SWAG 30 93 9245

Ср. № 06H 145 710 D

Клапан перепускной

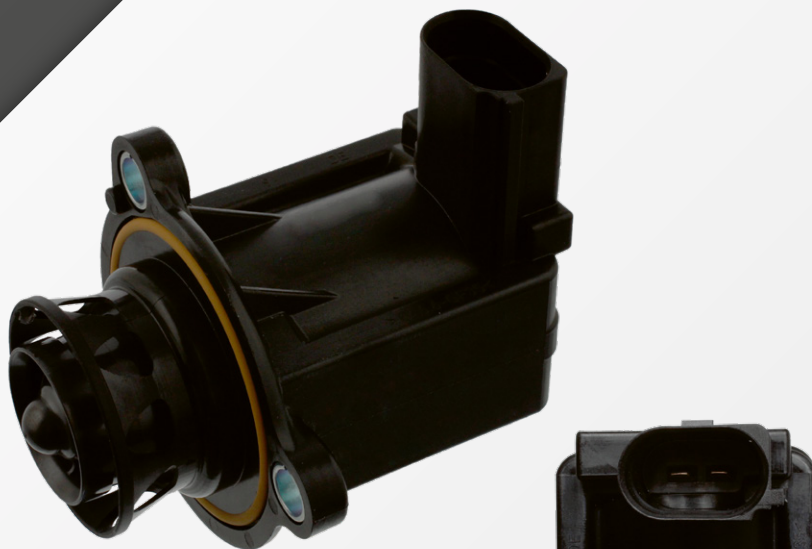
Первоначальная версия клапана была оснащена резиновой мембраной, которая могла быть причиной его негерметичности (рис. 2). Следовательно не создавалось полное давление наддува, так как также при открытой дроссельной заслонке воздух гонялся по кругу.

На высоких оборотах при резком сбросе газа дроссельная заслонка закрывается. Вследствие медленной реакции клапана не происходит уменьшение избыточного давления, тем самым способствуя возникновению эффекта «турбоямы». Это является следствием не только ненужного торможения турбокомпрессора, но и большой нагрузки на дроссельную заслонку, а также турбину.

SWAG рекомендует применение актуальной версии клапана (SWAG 30 93 9245). Новый клапан поршневого типа (рис. 3) обеспечивает безупречную работу.
